**COMUNE DI COREGLIA ANTELMINELLI**  
**Provincia di Lucca**

**RELAZIONE GEOLOGICA DI SUPPORTO ALLA VARIANTE AL R.U.  
PER DELOCALIZZAZIONE SCUOLA MEDIA GHIVIZZANO**

*Nota integrativa*

*Committente: Comune di Coreglia Antelminelli*

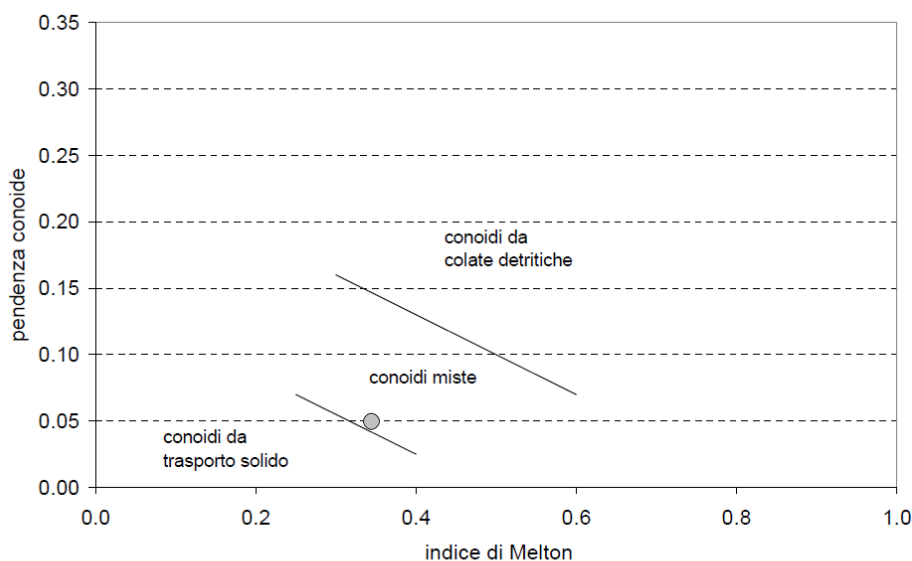
Il successivo studio idraulico, sempre a cura del Dott. Ing. Marco Ceccarelli, eseguito su richiesta dell'Ufficio Tecnico del Genio Civile di Area Vasta Livorno – Lucca – Pisa, sede di Lucca, che estendeva a monte e a valle il tratto indagato del Torrente Dezza, utilizzando anche i parametri del trasporto solido, confermava che nel tratto di interesse la piena duecentennale era contenuta in alveo. Tuttavia dallo studio idraulico emerge che in due punti uno a monte dell'area di interesse ed uno a valle sussistono delle criticità.

Nel punto a monte dell'area di interesse in condizioni critiche sussistono dei problemi ad una curva del corso d'acqua, criticità per altro già individuata nella nota redatta dallo scrivente ed inoltrata all'Autorità di Bacino del Fiume Serchio e già oggetto di intervento, dove è possibile un fenomeno di sormonto arginale.

Tale zona si trova 180 m di distanza dal sito di indagine e la morfologia del tratto di terreno compreso fra questo settore e l'area di interesse è tale da non consentire l'arrivo di acqua nell'area di Variante, considerando anche i ridotti volumi in gioco, come deducibile dallo studio idraulico a cui si rimanda.

La zona a valle ha mostrato una criticità all'altezza del ponte stradale della Provinciale, con sormonto dello stesso da parte della piena duecentennale; tale area si trova come detto a valle dell'area di variante e ad una quota inferiore.

Nello studio idraulico sono inoltre stati individuati gli interventi necessari per superare le criticità evidenziate dai calcoli.

Pertanto, alla luce di quanto emerso dallo studio idraulico, si ritiene di poter confermare per la pericolosità idraulica del sito la classe I.2.

Infine si riporta di seguito uno schema indicativo con l'individuazione di massima delle opere di difesa, così come trasmesso all'Autorità di bacino del Fiume Serchio:

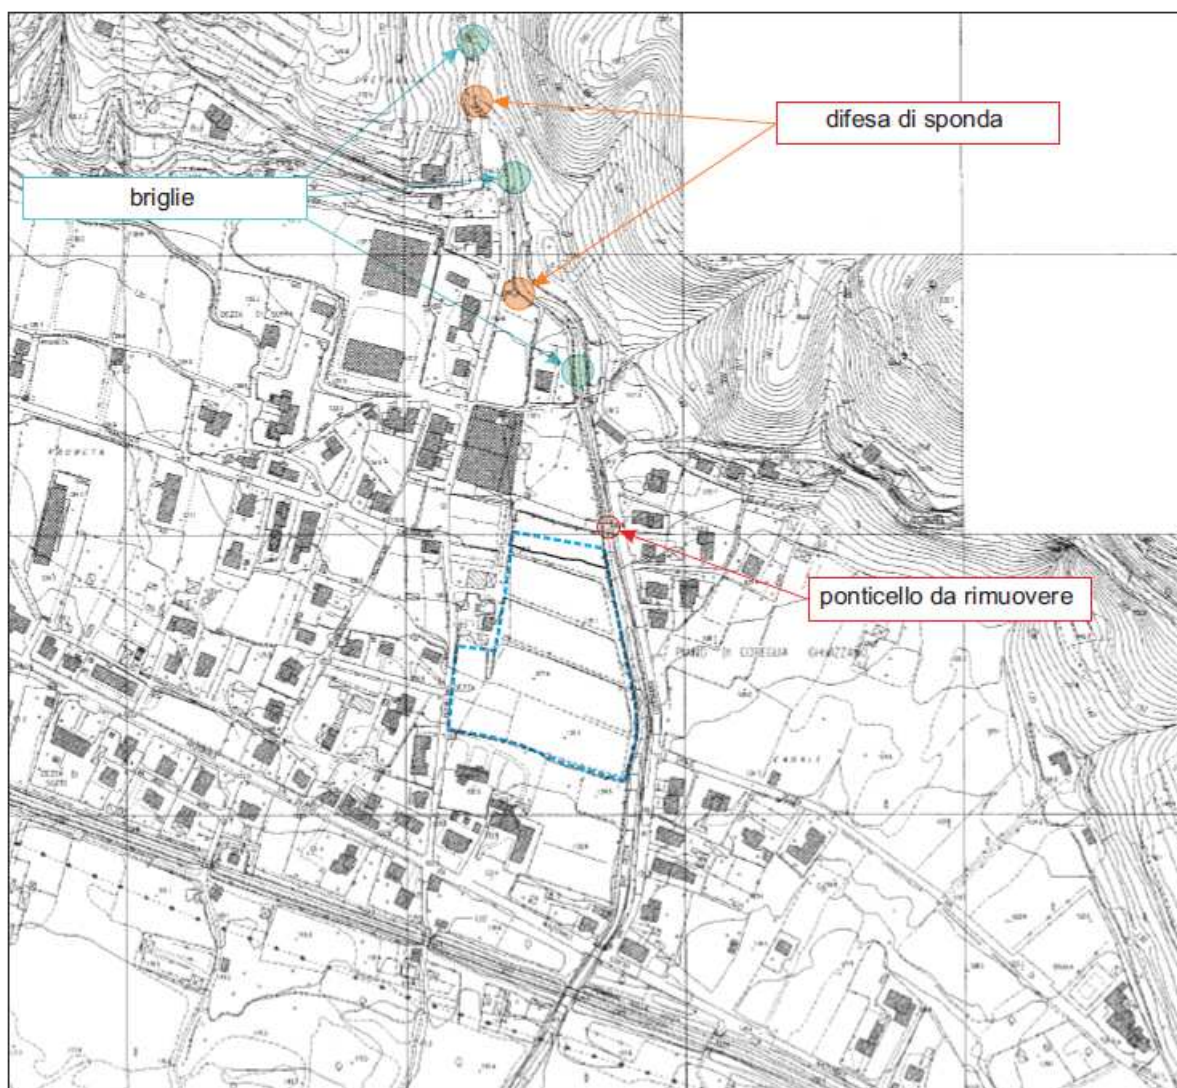
La verifica idraulica eseguita sul Rio Dezza ha messo in luce una criticità dovuta ad un fenomeno di rigurgito per la presenza di un piccolo ponte privato in occasione della piena duecentennale, con superamento con il profilo liquido delle quote di sponda e più a monte il superamento arginale con il profilo liquido di un piccolo tratto su una curva e in un tratto ribassato.

Si dovrà tenere conto che in caso di eventi pluviometrici estremi l'evoluzione dei movimenti franosi presenti lungo il Rio Dezza potrebbe interessare, seppure marginalmente, l'area di Variante e accentuare il fenomeno di rigurgito riducendo la luce di passaggio del ponte.

Pertanto dovranno essere adottate le contromisure necessarie al superamento del rischio consistenti:

- a) nella rimozione dell'elemento perturbatore, come richiesto nella relazione idraulica, oppure nel confinamento idraulico dell'area di interesse senza che ciò comporti aggravio del rischio nelle aree adiacenti

- b) nella realizzazione delle opere di difesa di sponda nei tratti interessati prima dell'utilizzo dell'edificio
- c) nella realizzazione di opere per la riduzione del trasporto solido, quali briglie selettive o similari, così come indicato nello studio idraulico, nei tratti interessati prima dell'utilizzo dell'edificio

- d) nella messa in opera di un programma di manutenzione del corso d'acqua che preveda la rimozione periodica del materiale depositato dal trasporto solido in alveo e nelle briglie selettive, per evitare la riduzione della sezione di transito; la manutenzione dovrà riguardare anche le sponde del corso d'acqua, almeno per il tratto di interesse, con il taglio ciclico delle
